**Drucksachen-Nr:** V/2022/332-E02  
**Vorlageart:** Sitzungsvorlage  
**Status:** öffentlich  
**Erstellt durch:** Amt 66 - Tiefbau, Verkehrs- und Betriebsamt

### Radschnellweg RS4;

hier: Zustimmung zum Ergebnis des Linienfindungsverfahrens und zur Dokumentation über die Frühe Öffentlichkeitsbeteiligung

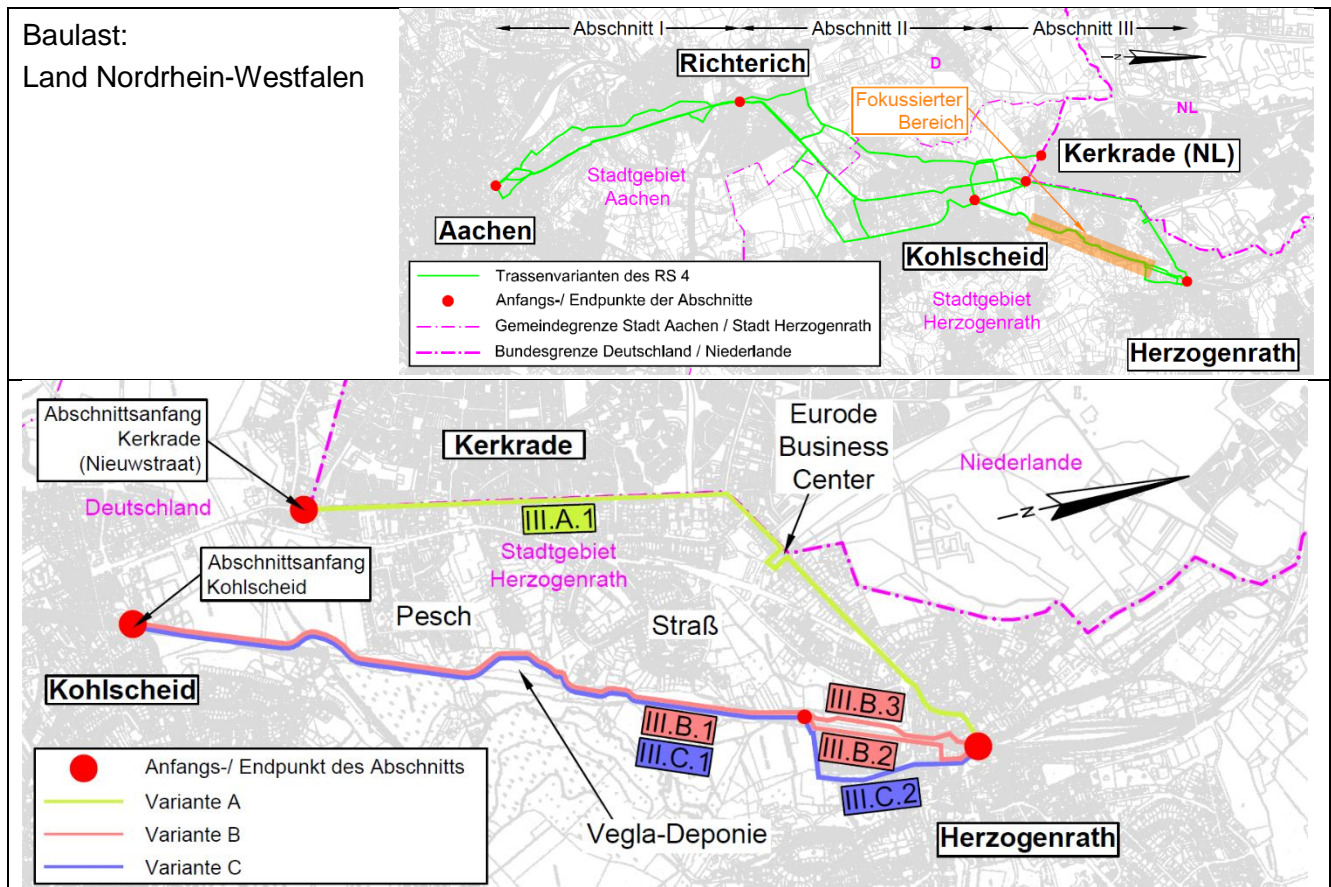
Warum verläuft die Trasse zwischen den Tennisplätzen Kohlscheid und Postropsweg nicht komplett an der Bahn entlang?

Das Gelände hat in diesem Bereich einen "ungünstigen Höhenverlauf". Südlich des Postropsweg liegt die Bahntrasse in Höhe einer Fußgängerunterführung wesentlich höher als das Gelände auf der Westseite. Auf der Krone des Bahndamms ist neben den Bahngleisen keine ausreichende Breite für den RS4 vorhanden bzw. eine Verbreiterung auf der Dammkrone würde erhebliche Eingriffe in den alten Baumbestand in der Bahndammböschung erforderlich machen.

Eine Führung direkt parallel zu den Bahngleisen wurde bereits in der Machbarkeitsstudie zum Radschnellweg Euregio 2017 als Variante untersucht. In der steilen Dammböschung wären brückenähnliche Konstruktionen in Form von Aufständern erforderlich. Dies würde aufgrund der topographischen Verhältnisse (Höhe und Neigung der Dammböschung) massive Eingriffe in das Gelände und den Baumbestand notwendig werden, verbunden mit hohen zusätzlichen Baukosten. Unter Ausnutzung der Höhenlinien wird eine steigungsarme Linienführung erzielt.
